Pratica ARPAE – Area Autorizzazioni e Concessioni Metropolitana n. 23704/2020

PROCEDURA di ValSAT art. 18 L.R. 24/2017

Istruttoria di VAS/ValSAT Procedimento unico di cui all'art. 53 della L.R. 24/2017, presentato ai sensi dell'Art. 8 del DPR160/2010 comportante variante urbanistica e rilascio di permesso di costruire per ampliamento fabbricato sito in Castenaso, via Isonzo N. 12

Autorità competente: Città metropolitana di Bologna (CM BO)

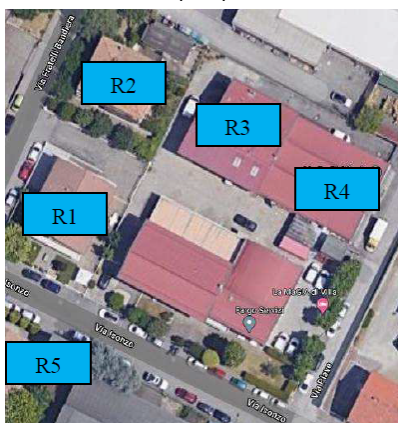
L'unica sorgente in progetto consiste in un'ulteriore unità esterna per la climatizzazione dei locali al primo e secondo piano (Clivet wsan-xin 161). Tale unità (che verrà installata sulla copertura del nuovo edificio) sostituirà le due attualmente presenti che climatizzano i locali al primo piano e ha una pressione acustica, dichiarata dal costruttore, di 73 dB(A) ad 1 m di distanza, nel software previsionale questo equivarrà ad una potenza acustica L_w della sorgente di 81.8 dB(A).

Verranno inoltre spostate sulla copertura le unità di climatizzazione attualmente posizionate sul lato nord.

La Relazione acustica valuta che, non essendo previsto un aumento del personale, né un aumento dell'attività corsistica del sindacato AIR, non è previsto un aumento del traffico indotto. Nel software previsionale viene, in via cautelativa, comunque valutato un incremento del traffico di 10 autoveicoli/ora relativo alle nuove postazioni del secondo piano.
